**SUZUKI**  
Präzision für die Freizeit

# SUZUKI

# INFORMIERT

Luftfiltergehäuse LJ 80 ab Fg. Nr. 509 926

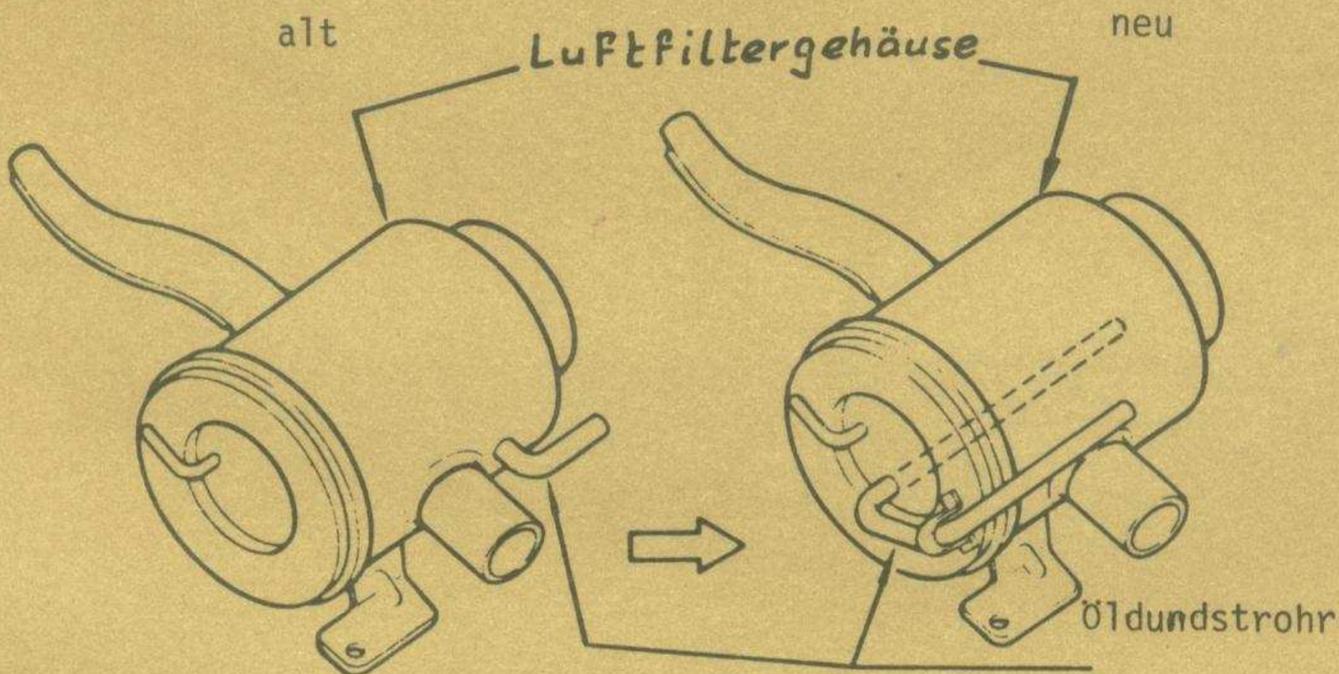
Bedingt durch die Bauart des bisherigen Luftfiltergehäuses konnten sich die Motoröldämpfe über den Ventildeckel im Luftfiltergehäuse in Form einer größeren Ölmenge niederschlagen.

Durch eine andere Einteilung des Öldunstrohres (s. Abb.) wird dem Niederschlagen der Öldämpfe entgegengewirkt.

Die neue ET-Bestell Nr. lautet: 13701-73004-000 (Luftfiltergehäuse)  
 bisher: 13701-73003-000

## Getriebegehäuseabänderung LJ 80

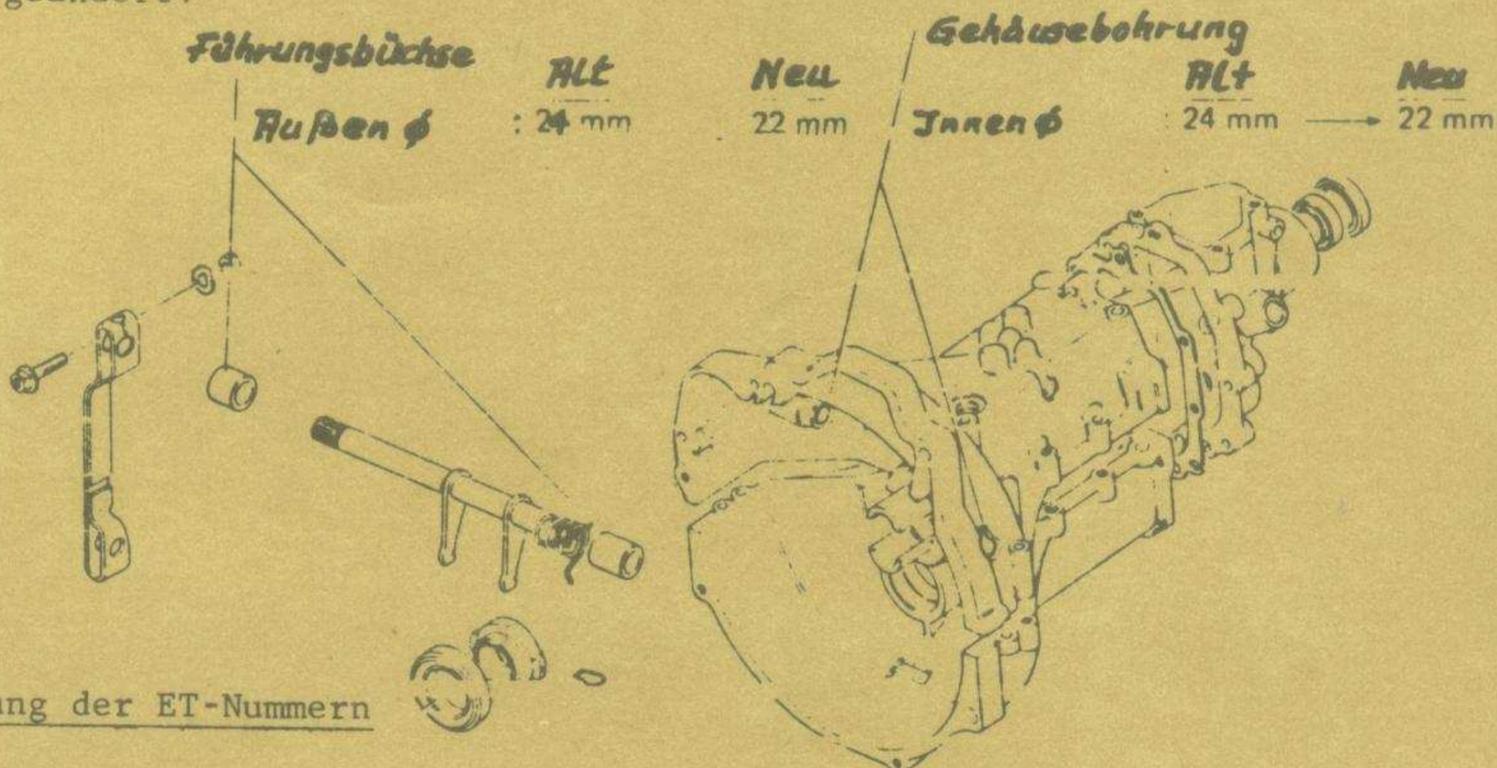
1. Beim LJ 80 wurden ab der Fahrgestell Nr. LJ 80-510814 (Septemberproduktion 1980) die Führungsbuchsen der Kuppelungsaustrückwelle, sowie die entsprechenden Aufnahmebohrungen im Getriebegehäuse wie auf der Skizze ersichtlich, geändert.

Teil	ET Nr. alt	ET Nr. neu	Anzahl	Fahrzeugtyp
Führungsbuchse	09300-14009-000	09300-14010-000	2	LJ80
Getriebegehäuse	24700-73812-000	24700-73813-000	1	LJ80

Zur Beachtung: Die alten/neuen Getriebeteile sind untereinander nicht austauschbar.

## Änderungen am LJ 80 Getriebe

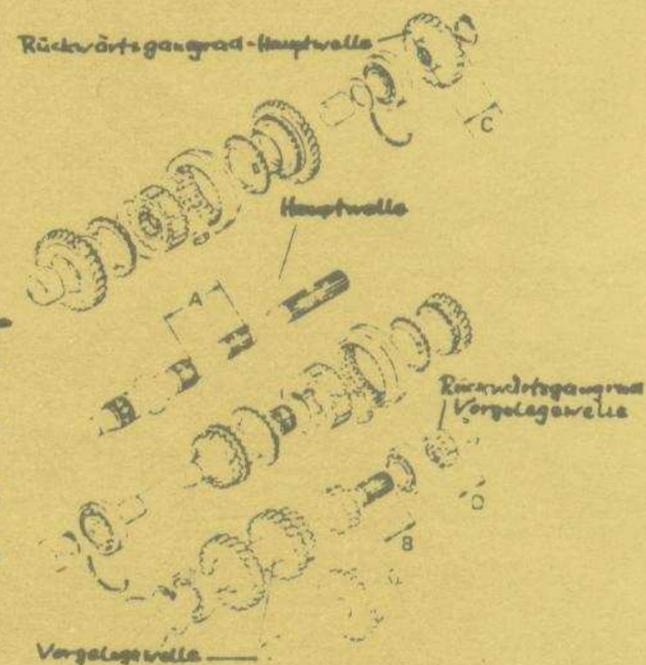
ab Fahrgestell Nr. 509569 sind folgende Änderungen vorgenommen worden:

1. Getriebe-Ausgangswellen (Hauptwelle)
2. Vorgelegewelle
3. Rückwärtsgangrad der Ausgangswellen
4. Rückwärtsgangrad der Vorgelegewelle

Alt	Neu
A =	62,9 mm	63,3 mm
B =	34,0 mm	28,1 mm
C =	25,9 mm	20,0 mm
D =	25,9 mm	20,0 mm
ET Nr.		
Hauptwelle	24121-63200-000	24121-63201-000
Vorgelege	24130-73000-000	24130-73001-000
R.-Gangrad Hauptwelle	24681-73000-000	24681-73001-000
R.-Gangrad (Vorgelege- welle)	24671-73000-000	24671-73001-000

## Schleifgeräusch im 3. Gang LJ 80

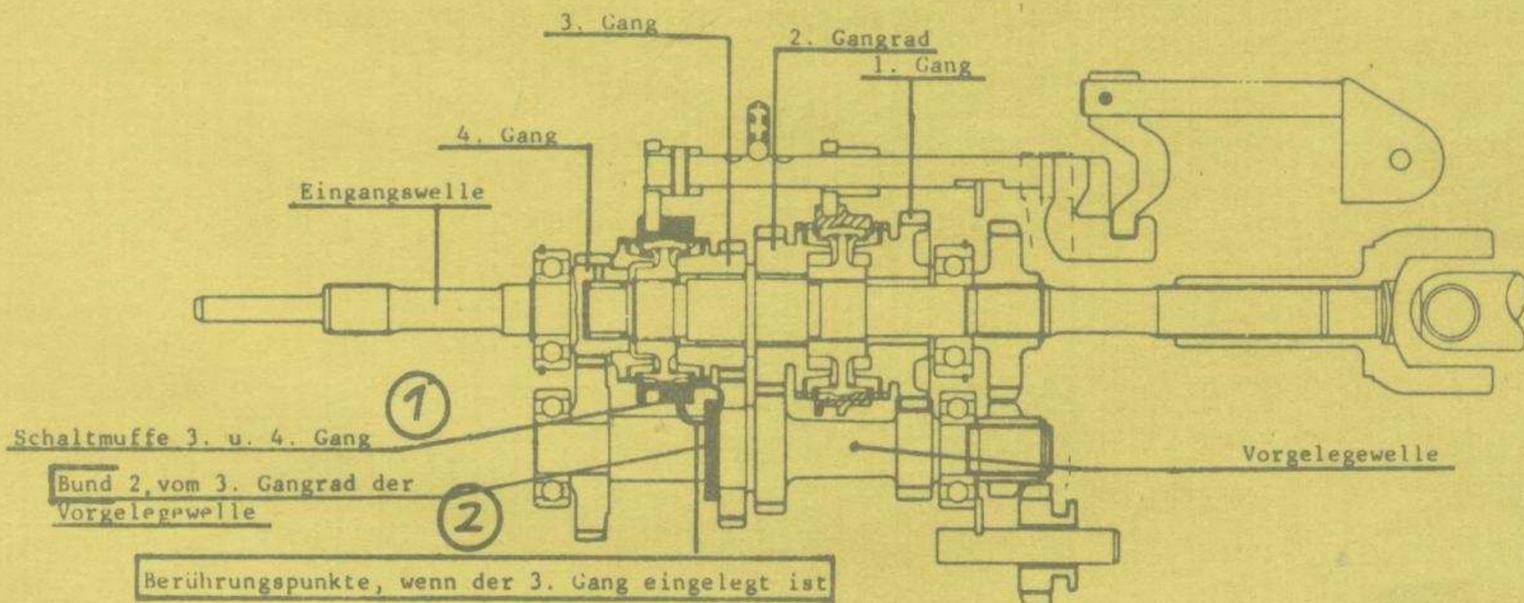
bei einigen Fahrzeugen tritt ein Schleifgeräusch im 3. Gang im Fahrtrieb auf.

Ursache: Bei eingelegtem 3. Gang berührt die Schiebemuffe ① den Bund ② des 3. Gangrades von der Vorgelegewelle. (s. Abb.)

Die Kante "A" der Schiebemuffe so abschleifen, das keine Berührung mehr mit dem Bund stattfindet.

Getriebe - Modifikation - Ab Chassis-Nr.: LJ8000523557

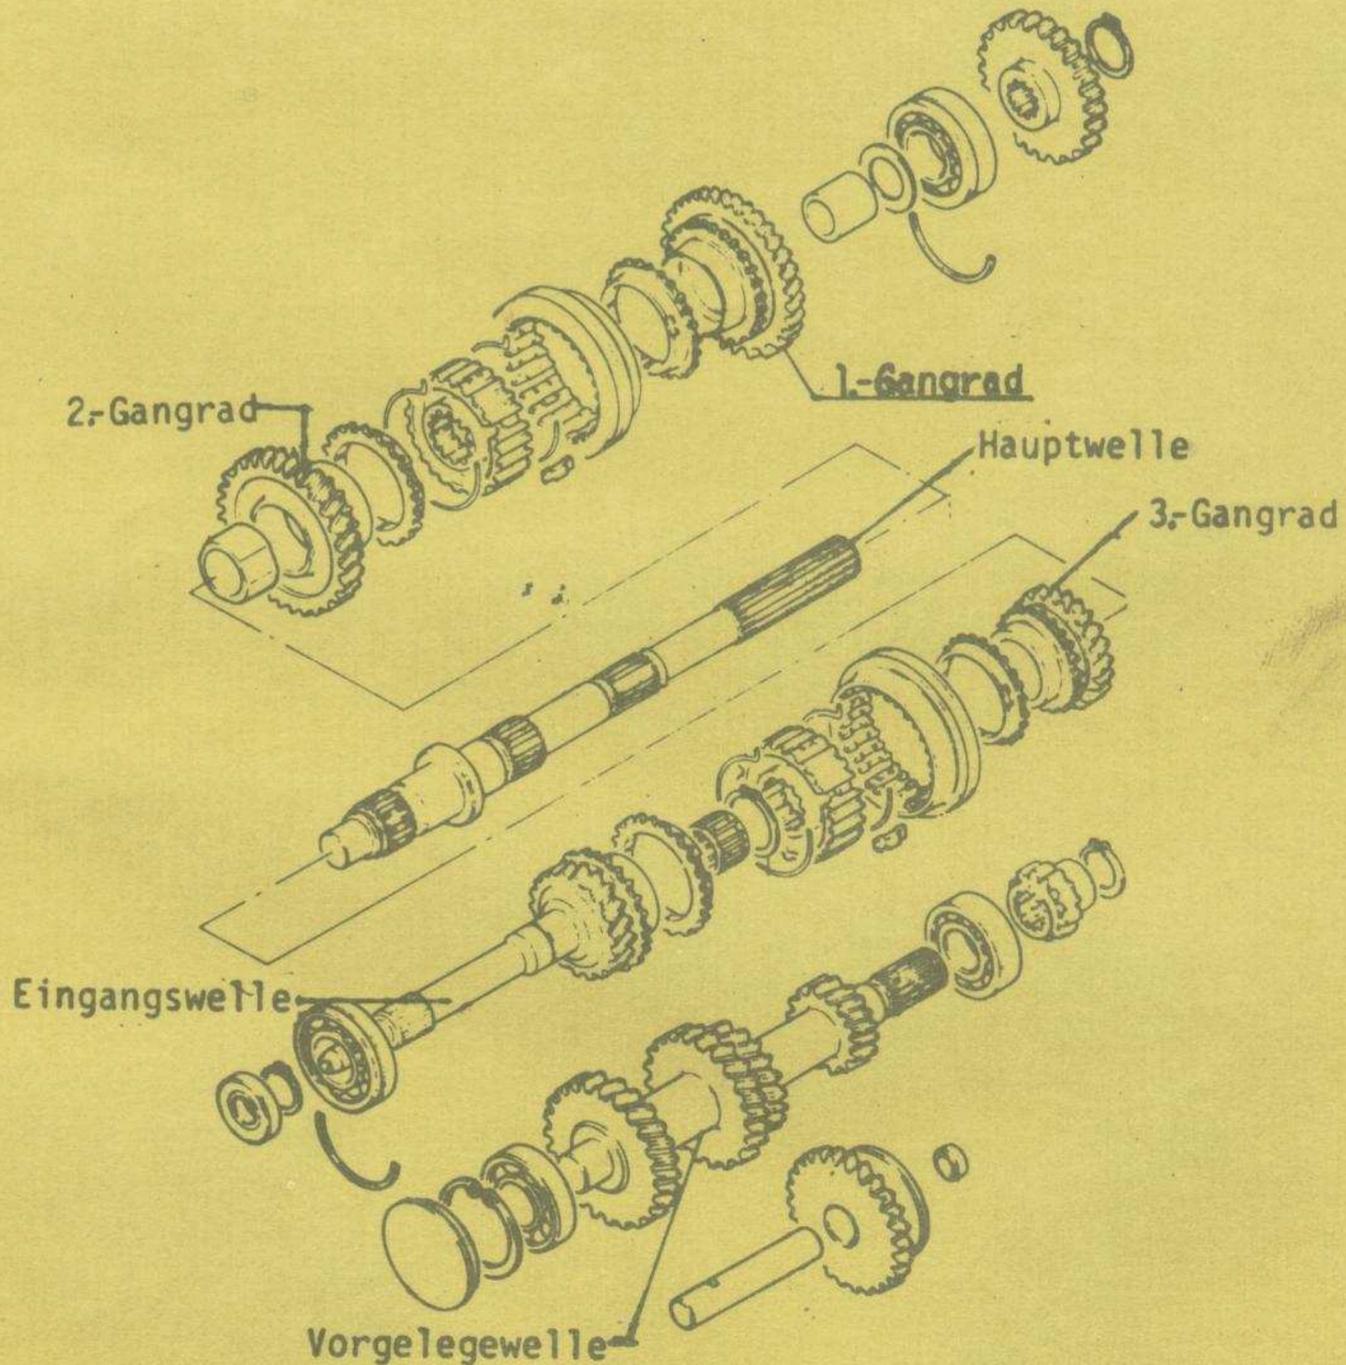
Das Getriebe wurde in den Bereichen 2-Gangrad, 1-Gangrad, Hauptwelle, 3-Gangrad, Eingangswelle, Vorgelegewelle und Getriebegehäuse wie folgt modifiziert:

Das ST90-Getriebe wurde ausschliesslich in den Bereichen Getriebegehäuse und Vorgelege modifiziert.

3. Hauptwelle

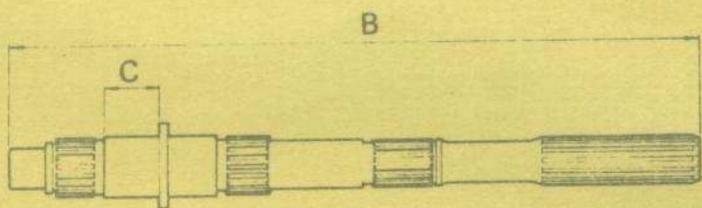
Alt	Neu
B: 290 mm	285 mm
C: 24 mm	19 mm

4. Eingangswelle

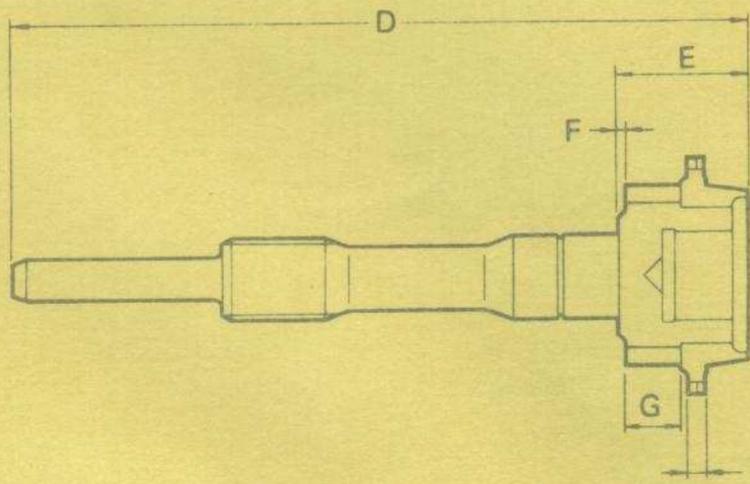
Alt	Neu
D: 180 mm	178 mm
E: 33 mm	31 mm
F: 3.0 mm	1.5 mm
G: 14.0 mm	13.5 mm
H: 3.5 mm	4.0 mm

Nummer Vorgelege

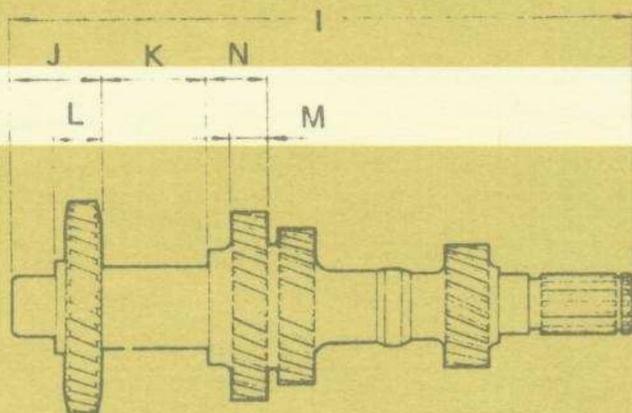
LJ80	Alt	Neu
I	196.6 mm	201.6 mm
J	29 mm	32 mm
K	35.5 mm	32.5 mm
L	15.0 mm	18.0 mm
M	12.0 mm	14.0 mm
N	20.0 mm	25.0 mm
ST90	I: 196.6 mm → 201.6 mm	
	L: 15.0 mm → 20.0 mm

## 3/4-Gang-Schaltwelle

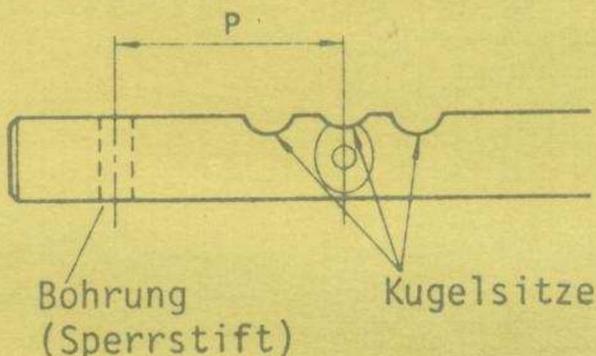
Alt	Neu
P:	31 mm	33 mm

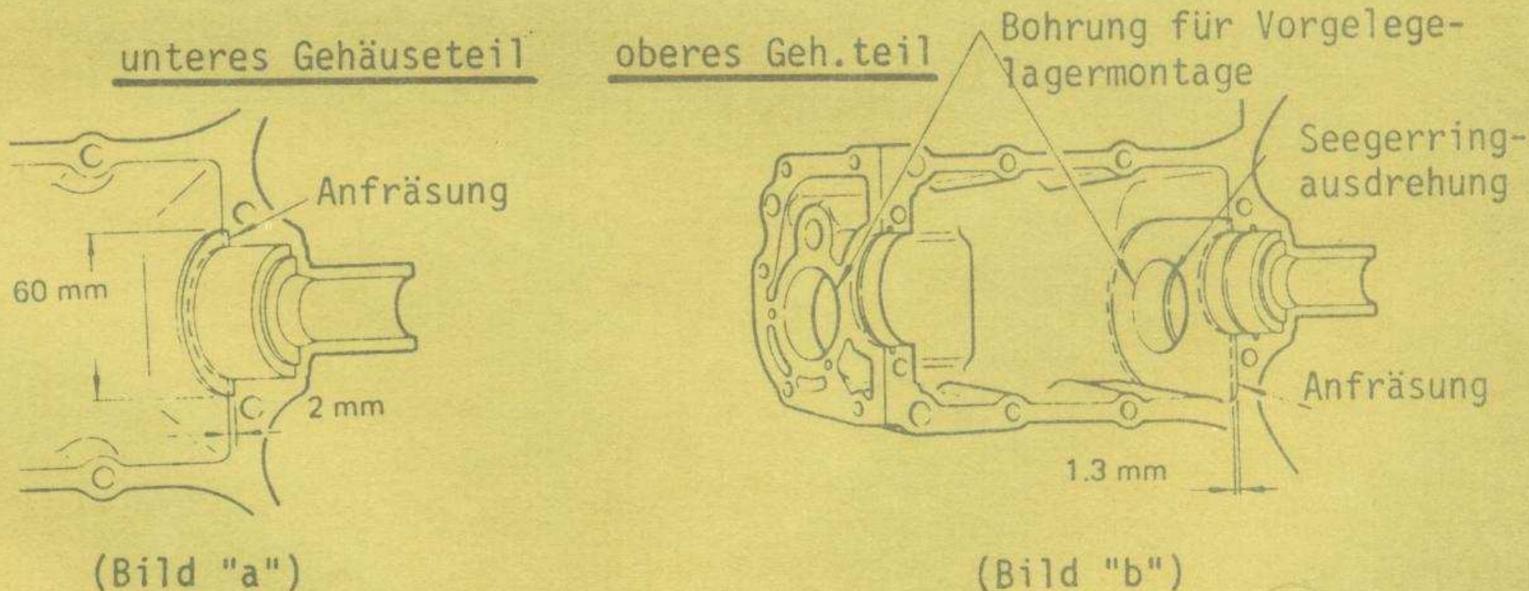
Getriebegehäuse: - Die beiden Gehäuseteile wurden innen angefräst (Bild "a")  
 - Die Seegerringausdrehung im unterem Gehäuseteil wurde um 5mm in Richtung Kupplung vorgenommen (Bild "b")

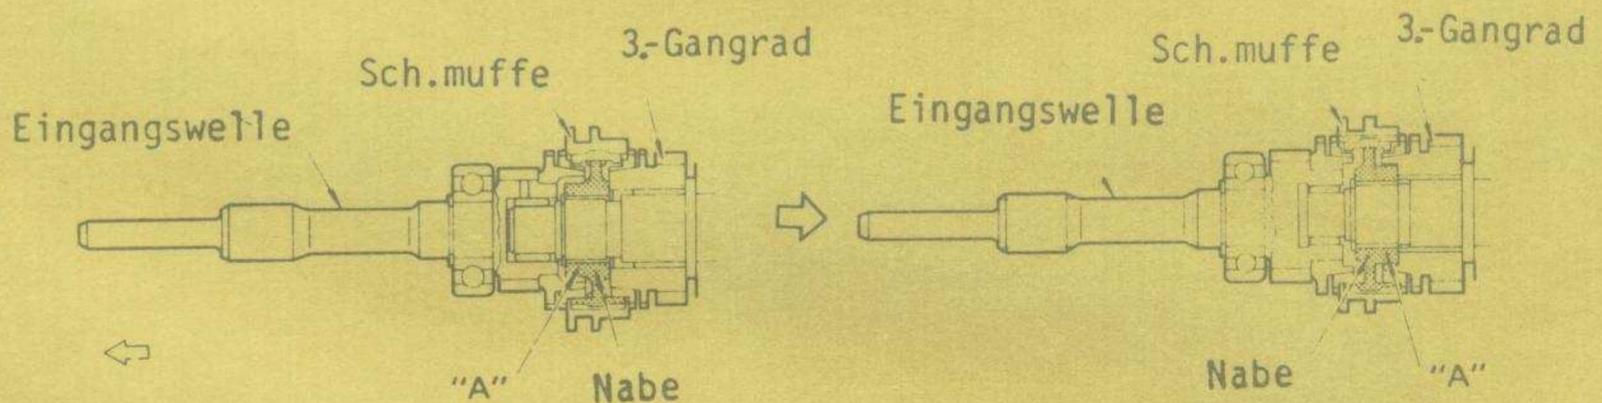
Hinweis : Mit der Modifikation ändert sich die Einbaurichtung der Nabe "A" der Schiebemuffe

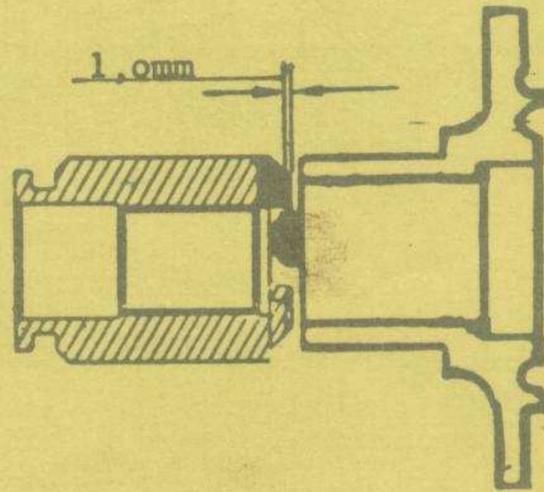
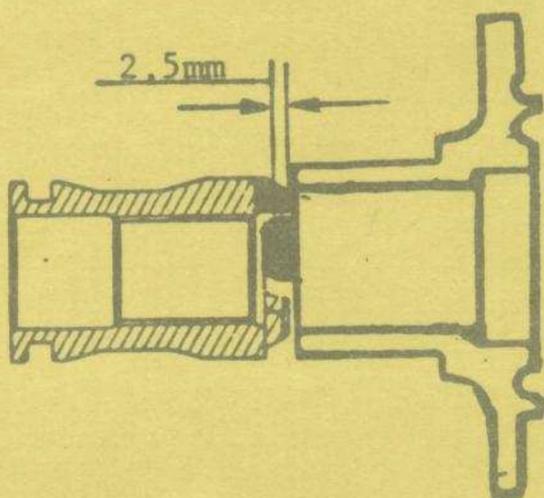
3. Der Eingriff der Verzahnung hat sich geändert (s. Abb.). D. h., wenn die Sperre im Fahrbetrieb benutzt wird, springt die Sperrmuffe über. Es soll damit verhindert werden, daß kein größerer Schaden entsteht.

ACHTUNG: Wenn die Sperre mehrmals überspringt, werden die Kanten der Verzahnung beschädigt. Dieser Schaden kann auch erfolgen, wenn die NEUE Sperrmuffe in das alte Differential eingebaut wird.

LJ80 -Kupplungsseil arbeitet ruckweise

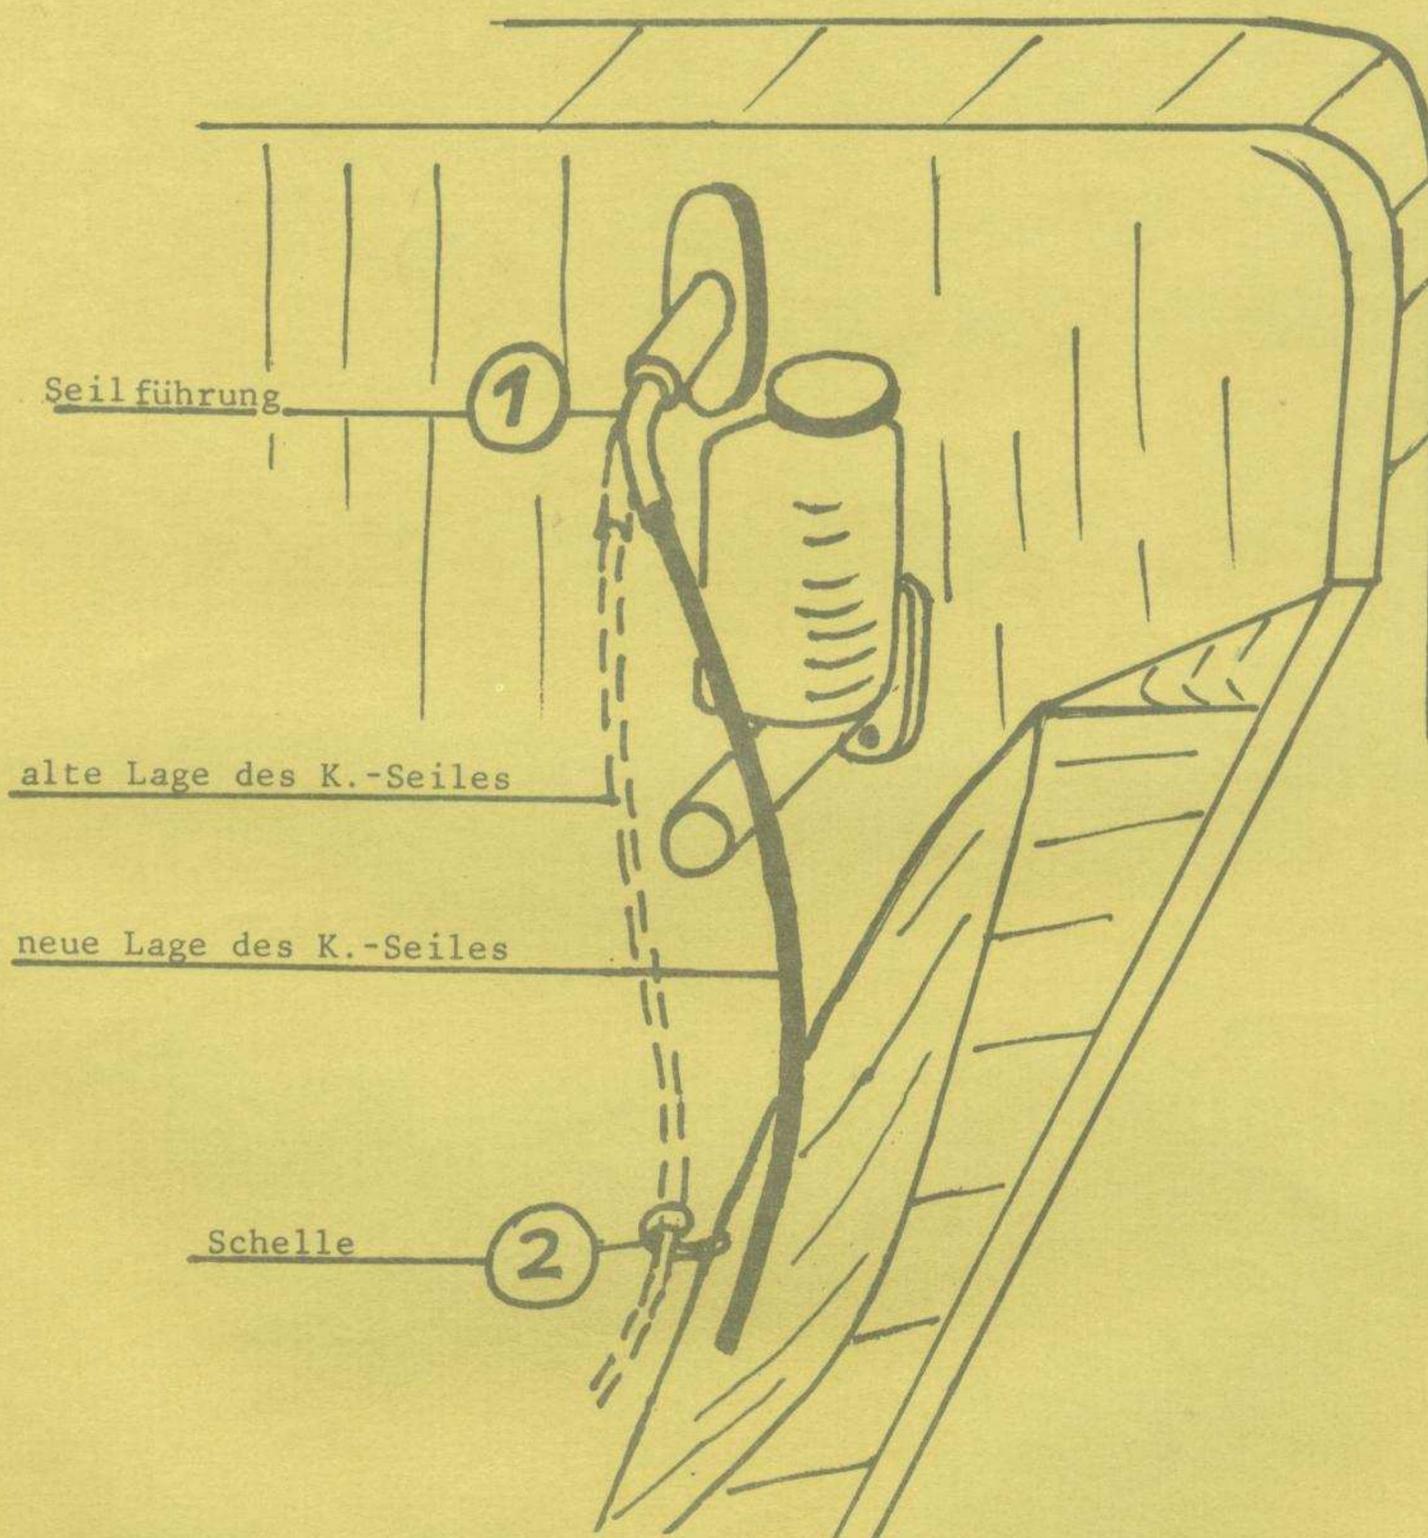
Ursache: Das K.-Seil hat zu scharfe Bögen

Abhilfe: Durch Verdrehen der Seilführung ① nach links, sodaß das K.-Seil über den Bremsflüssigkeitsbehälter geführt wird. Die Schelle ② öffnen und das K.-Seil frei durchhängen lassen.
